**COMMESSA 5252 – CAMPAGNA DI RICHIAMO**  
**Modello Fiat GRANDE PUNTO e GRANDE PUNTO VAN T.T. con guida a sinistra**  
**- colonna sterzo**

**FIAT AUTO S.P.A.  
QUALITY – Technical Service**

**CAMPAGNA DI RICHIAMO**

**MODELLO / VERSIONE:**..... FIAT GRANDE PUNTO GSX

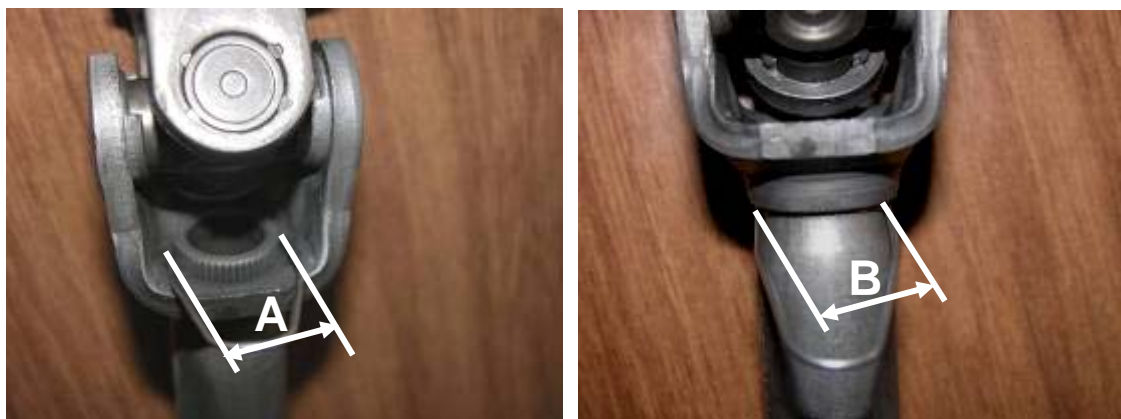
**COMPONENTE:**..... Albero inferiore piantone guida

**ANOMALIA:**..... Mancata conformità.

Sfilamento dell'albero dal cardano superiore

Mancata esecuzione della rullatura nell'accoppiamento albero-cardano superiore causa processo produttivo del fornitore.

-Verificare la differenza tra la quota della parte rullata "A" e quella non rullata "B" dell'albero sull'accoppiamento cardano superiore:

Se  $A > B$  (circa 2 mm) .....il processo di rullatura è stato effettuato.

Se  $A = B$  .....il processo di rullatura non è stato effettuato; occorre procedere con la sostituzione dell'albero inferiore del piantone.

- processo di rullatura corretto (molto svasata con raggio ampio) figura A
- processo di rullatura non effettuato (leggero smusso e priva di raggiatura) figura B

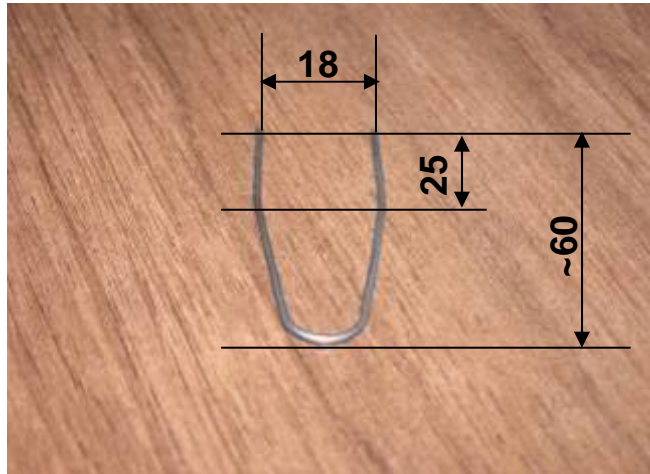
-Costruire un calibro di misura come in figura utilizzando uno spezzone di tondino calibrato di diametro 1,5 ÷ 2 mm.

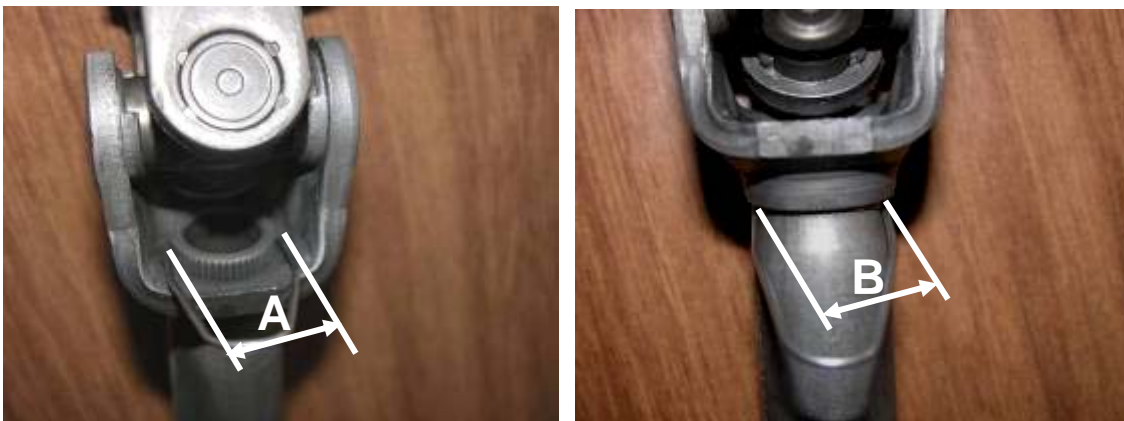
-Individuare sulla parte interna del cardano superiore il punto di accoppiamento con il rispettivo albero.

-Verificare la differenza tra la quota della parte rullata "A" e quella non rullata "B" dell'albero sull'accoppiamento cardano superiore, immediatamente a valle della zona zigrinata, operando come segue:

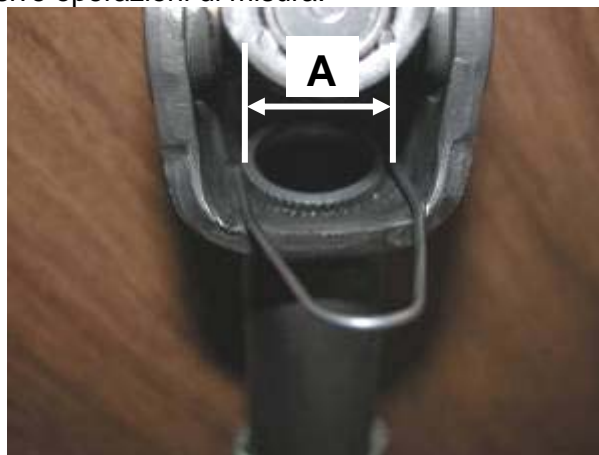
-Posizionare il calibro come in figura e agendo manualmente sullo stesso allargarlo o stringerlo in modo che passi senza interferenza/gioco sull'estremità dell'albero permettendo così di rilevare la quota del diametro "A".

**NOTA:** se si posizionasse il calibro sfruttando la sua elasticità il rilievo della quota sarebbe inesatto e invaliderebbe le successive operazioni di misura.

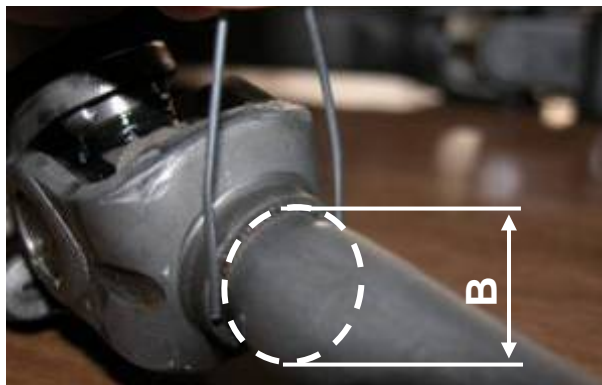
-Sfilare il calibro avendo cura di non deformarlo onde evitare di alterare la misurazione fatta.

-Posizionare il calibro sull'albero, immediatamente sotto il cardano, in corrispondenza della parte cilindrica zigrinata del diametro "B" (non sulla parte conica) come evidenziato in figura.

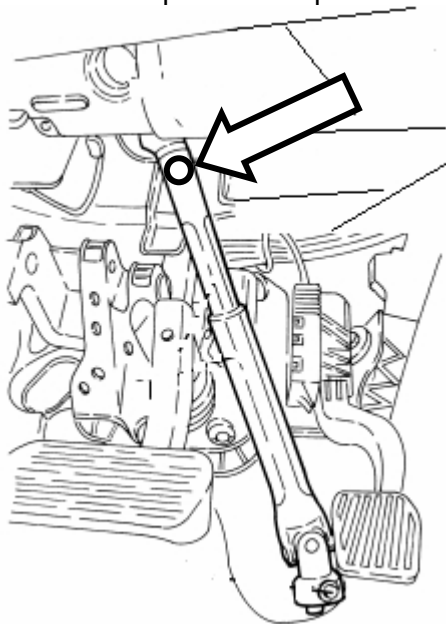
- La distanza delle punte del calibro è maggiore (circa 2 mm) al diametro della parte cilindrica zigrinata dell'albero: la rullatura è stata eseguita e la vettura è conforme.

**A > B**

- La distanza delle punte del calibro è uguale al diametro della parte cilindrica zigrinata: la rullatura non è stata eseguita e la vettura non è conforme.

-Montare l'albero inferiore operando inversamente allo stacco avendo cura di sostituire le viti di fissaggio cardano superiore **part. 51705407** ed inferiore **part. 46826721** .

-Montare l'albero inferiore **part. 55703937** operando inversamente allo stacco avendo cura di sostituire le viti di fissaggio cardano superiore **part. 51705407** ed inferiore **part. 46826721**.
